**AVIS RELATIF À LA PROTECTION
CONTRE LES EVENTUELS EFFETS NOCIFS ET NUISANCES
PROVOQUÉS PAR LES RAYONNEMENTS NON IONISANTS
GÉNÉRÉS PAR DES ANTENNES ÉMETTRICES STATIONNAIRES**

Commune : CHIMAY - Exploitant : ORANGE

Référence exploitant : 765C1_1 / 32765C1_1 / 42765C1_1 / 52765C1_1

Rapport n° 3835 / 2024

Figure 1 : Vue en plan des lieux de séjour et des points de contrôle

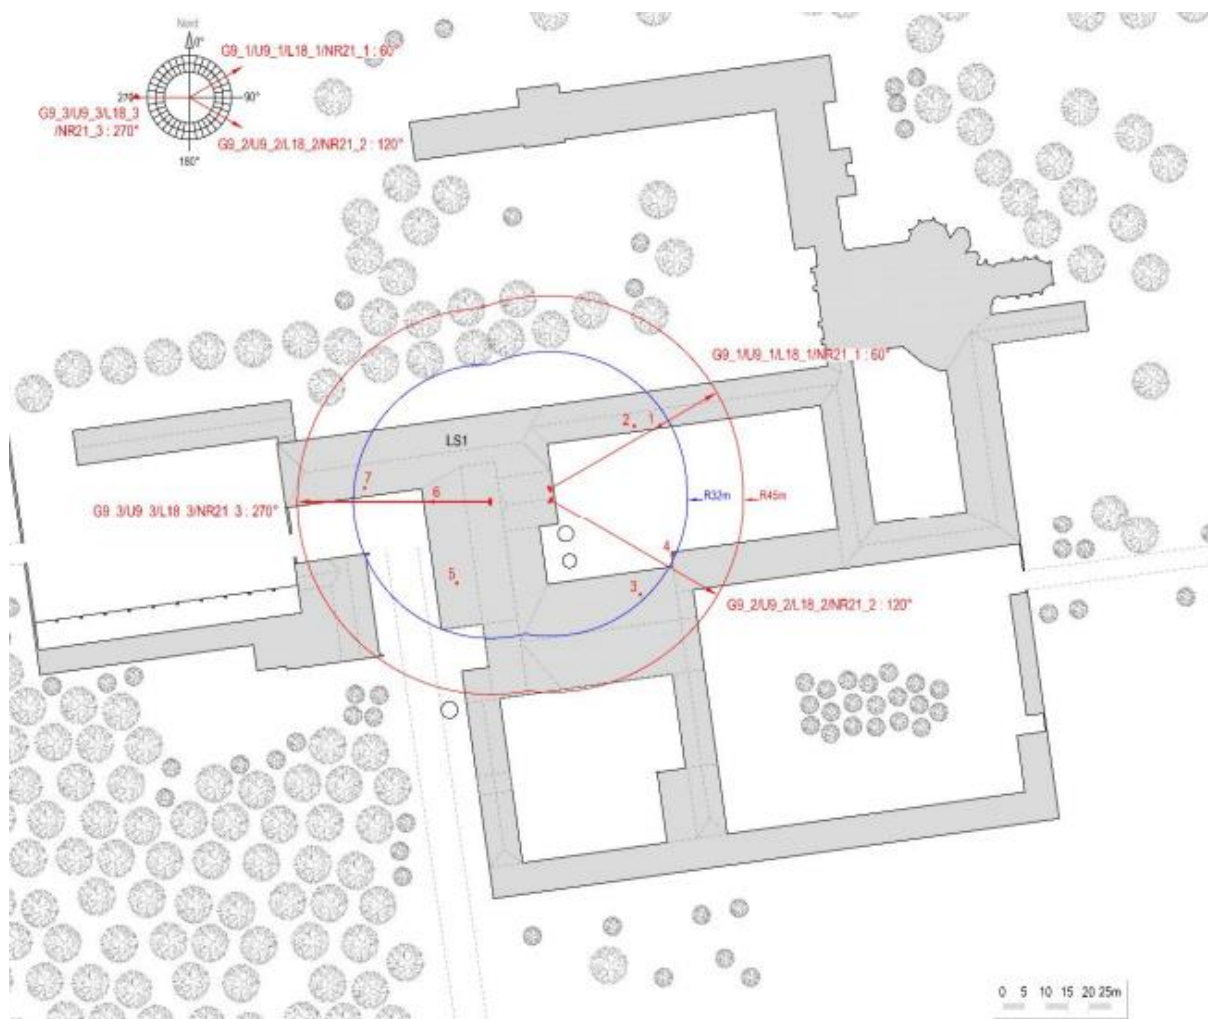
Les fréquences d'émission, la puissance rayonnée par chacune des antennes et leur gain permettent de déterminer le rayon de la zone à analyser. Tout dépassement de la limite par installation est exclu en dehors de cette zone. Le tableau 2 reprend les 35 LS² pour lesquels l'indice d'exposition est le plus élevé. Les différentes colonnes indiquent :

- le numéro du point de contrôle repris sur un des plans de la figure 1;
- le numéro du LS dans lequel se trouve le point de contrôle de la 1^{ère} colonne ;
- l'atténuation d'obstacle prise en compte pour le calcul de l'indice d'exposition dans le LS ;
- le résultat du calcul de l'indice d'exposition.

N° point de contrôle	LS	Atténuation (dB)	Indice d'exposition relatif à la limite par installation IE_i
1	LS1	3,0	0,168
4	LS1	3,0	0,158
3	LS1	3,0	0,136
7	LS1	3,0	0,104
2	LS1	3,0	0,055
5	LS1	3,0	0,013
6	LS1	3,0	0,001

En ce qui concerne les antennes de l'installation mentionnées dans le tableau 1, la distance maximale à laquelle la limite pourrait être atteinte, à l'extérieur, est égale à 33,5 m. S'il n'y a pas de LS à une distance inférieure, les antennes respectent forcément la limite d'immission.

Dans le cas des LS situés à l'intérieur des bâtiments, une atténuation d'obstacle est prise en compte et il en résulte que la distance maximale à laquelle la limite pourrait être atteinte se réduit à 23,8 m.

Les résultats de l'évaluation décrite au paragraphe 4 indiquent que les antennes émettrices stationnaires de l'installation faisant l'objet du présent avis ne produisent pas, dans un lieu de séjour, un rayonnement électromagnétique maximum supérieur aux limites fixées à l'article 4 du décret.

Figure 2 : Vue en plan des installations d'antennes dans un rayon de 300 mètres autour de l'installation faisant l'objet de la demande d'avis

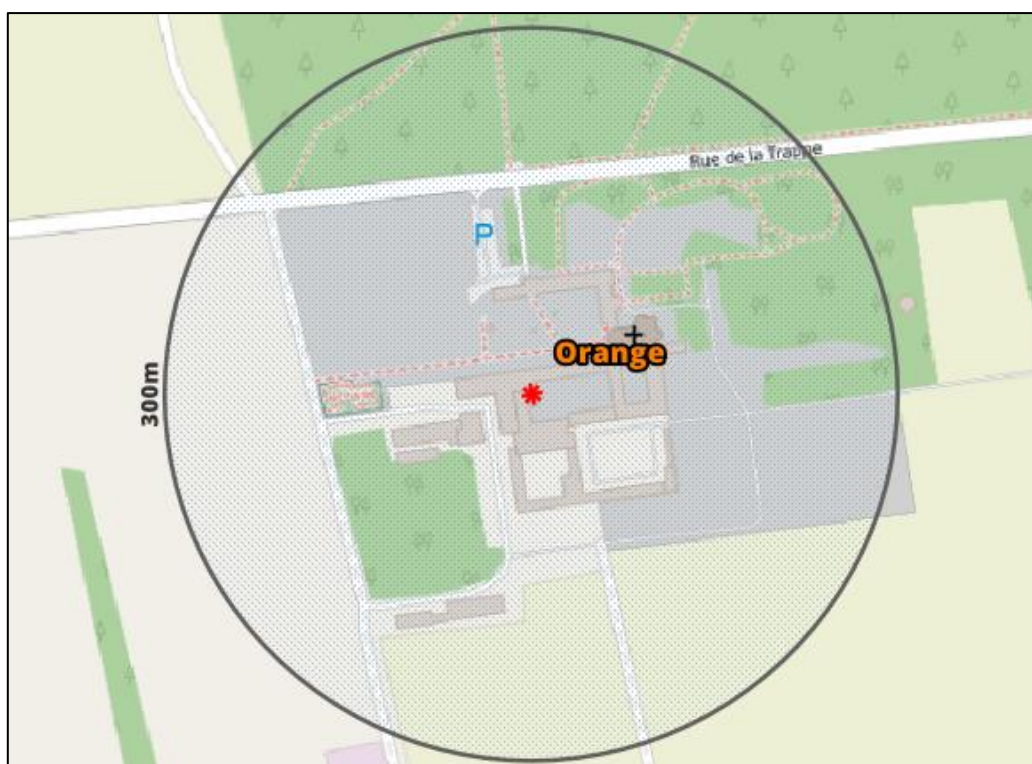
Le plan en projection verticale de la figure 2 indique la localisation des installations d'antennes émettrices stationnaires visées par le décret et situées dans un rayon de 300 mètres autour de l'installation référencée dans le paragraphe 2 et localisée au centre du cercle. Les données de localisation de ces antennes et les avis correspondant sont accessibles via le cadastre en ligne des antennes émettrices stationnaires⁸. Les installations prises en compte dans l'évaluation du respect de la limite cumulative sont les installations d'antennes émettrices déclarées en service par l'exploitant à la date du présent avis, à l'exception de l'installation référencée dans le paragraphe 2 et éventuellement d'autres installations ayant fait l'objet d'une demande d'avis à la même date et qui sont situées à l'intérieur de la zone de 300 mètres de rayon.

- il y a au plus 4 installations d'antennes émettrices stationnaires présentes dans la zone d'évaluation de 300 mètres de rayon représentée dans la figure 2, y inclus l'installation référencée dans le paragraphe 2 : la limite cumulative définie à l'article 4, §2 du décret est nécessairement respectée dans les lieux de séjour à l'intérieur de la zone d'évaluation de 300 mètres de rayon ;

- il y a exactement 5 installations d'antennes émettrices stationnaires présentes dans la zone d'évaluation de 300 mètres de rayon représentée dans la figure 2, y inclus l'installation référencée dans le paragraphe 2 et il existe, pour 3 ou 4 de ces installations, un avis attestant le respect de la limite abrogée de 3 V/m : la limite cumulative définie à l'article 4, §2 du décret est nécessairement respectée dans les lieux de séjour à l'intérieur de la zone d'évaluation de 300 mètres de rayon ;

- dans tous les autres cas, il a été vérifié que la limite cumulative définie à l'article 4, §2 du décret n'est pas dépassée dans les lieux de séjour sur base du nombre d'installations localisées dans la zone d'évaluation de 300 mètres de rayon représentée dans la figure 2, de leur localisation ainsi que des données inscrites dans la figure 1 et au paragraphe 4 du présent avis et dans les avis attestant le respect de la limite par installation ou de la limite abrogée de 3 V/m relatifs aux autres installations reprises dans la figure 2.

Compte tenu des considérations ci-dessus, il apparaît que l'intensité du rayonnement électromagnétique généré, dans les lieux de séjour situés dans un rayon de 300 mètres autour de l'installation référencée dans le paragraphe 2, par l'ensemble des antennes émettrices stationnaires de l'ensemble des exploitants du même site d'antennes émettrices stationnaires respecte la limite fixée à l'article 4, § 2 du décret.
